监理工作联系单

项目名称：江阴兴澄特钢中板分厂 3.96MW 屋顶分布式光伏发电项目

编号：005

事由：关于逆变器安装施工相关事宜

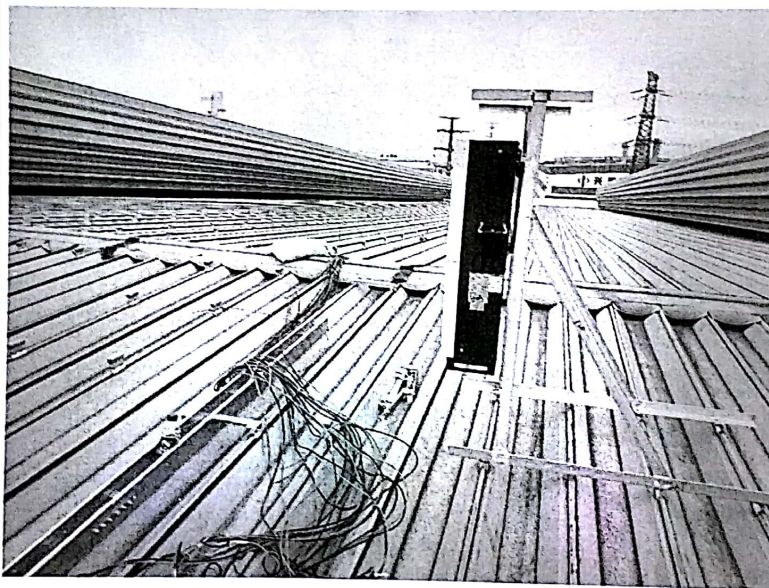
内容：经监理检查发现，现场逆变器的安装位置与光伏阵列区靠的过近，会对之后安装的光伏组件存在阴影遮挡，望贵单位尽快调整。

根据现场实际情况已做出调整并整改
符合设计阴影遮挡要求
